No. 855-0372

E形(ワイヤーエース)巻上ブレーキ構成部品変更のお知らせ

件名	E形(ワイヤーエース) 巻上ブレーキ構成部品 変更のお知らせ	発行日付	2025年7月
		〒819-0192 福岡県福岡市西区今宿東1丁目1番1号 三菱電機FA産業機器株式会社 TEL 092-805-3400

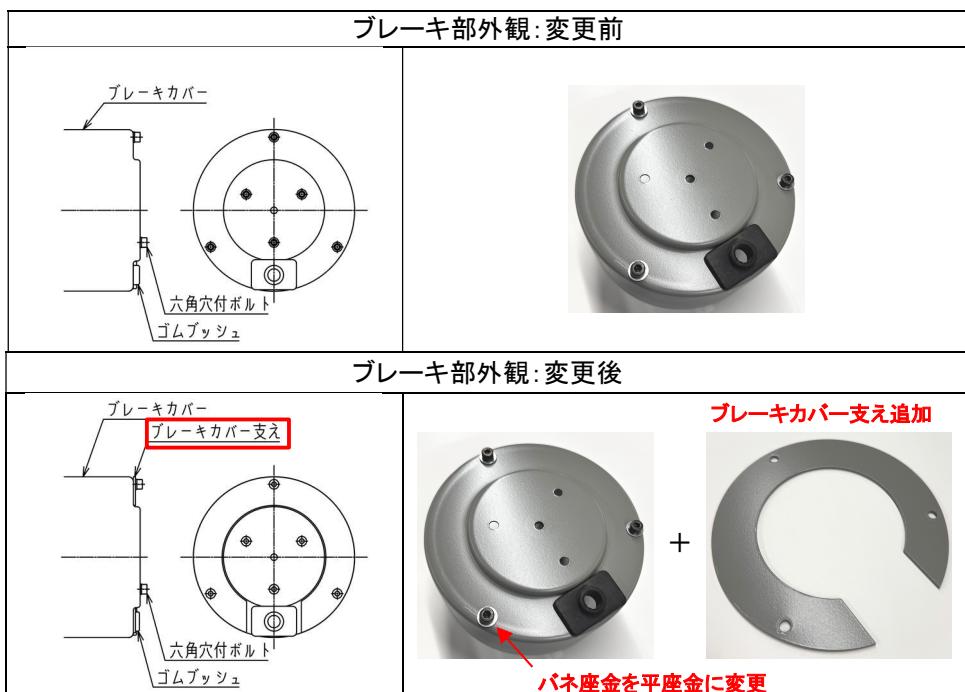
- ①ブレーキカバー保護用部品(ブレーキカバー支え)を追加します。
- ②ブレーキカバー取付用の六角穴付きボルトと組み合わせて使用しているバネ座金を平座金に変更します。

ブレーキカバー損傷防止のため。
